Katowickie Centrum Onkologii

Dotyczy: przetarg nieograniczony o wartości szacunkowej zamówienia powyżej 221 000 euro na zakup i dostarczenie mammografu ze stołem stereotaktycznym i zestawem biopsyjnym – 1 komplet dla Katowickiego Centrum Onkologii.

oznaczenie sprawy: KCO/PN/ 56 /2018

ODPOWIEDZI NA PYTANIA DO SPECYFIKACJI ISTOTNYCH WARUNKÓW ZAMÓWIENIA

Dot. Pkt. 10 „STÓŁ STEREOTAKTYCZNY”

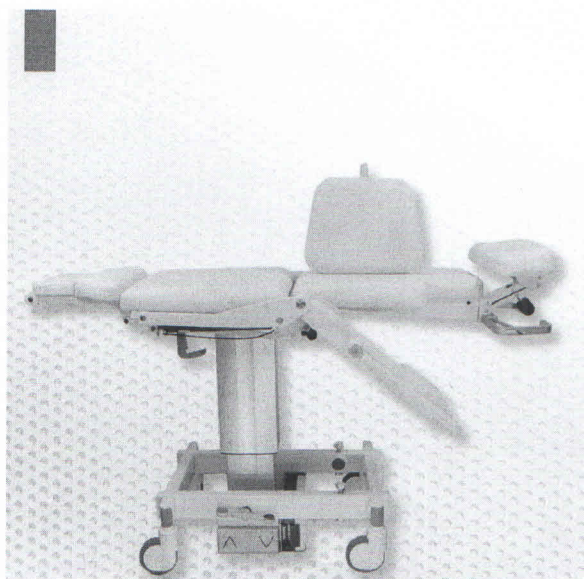
Czy Zamawiający zaakceptuje powszechnie stosowany model (AKRUS ak 5010 MBS) fotela dla pacjenta służący do przewożenia i pozycjonowania pacjentki podczas badań przesiewowych oraz biopsji stereotaktycznej o poniższych parametrach?

Parametry techniczne	Technical Data	Wartość
Wymiary i waga	Dimensions and weight	
Długość oparcia podniesiona	Length wheel base (backrest up)	760 mm
Szerokość	Width wheel base	580 mm
Szerokość łóżka z podkładkami	Width chair seat armrests	760 mm
Szerokość poduszki	Width seat cushion	580 mm
Wysokość krzesła w pozycji pionowej	Height chair back rest upright	1440 mm
Maksymalna długość krzesła w pozycji leżącej	Max. length chair back rest horizontal	1680 mm
Maksymalna waga pacjenta	Max. patient weight	135/250 kg
Waga krzesła (z opcją odciążenia)	Chair weight (depending on options)	95 kg
Wahki krzesła w pionie (po osi z)	Vertical range chair (z axis)	
Min. wartość do której można opuścić	Lowest entry height	680 mm
Wyciąg	Lift	300 mm
Opuszczenie	Range back rest	
Kąt opuszczenia	Vertical to horizontal	90 °
Min. opuszczenie oparcia poniżej wartości granicznej	Shock position below horizontal	-15 °
Zakładzanie	Range head rest
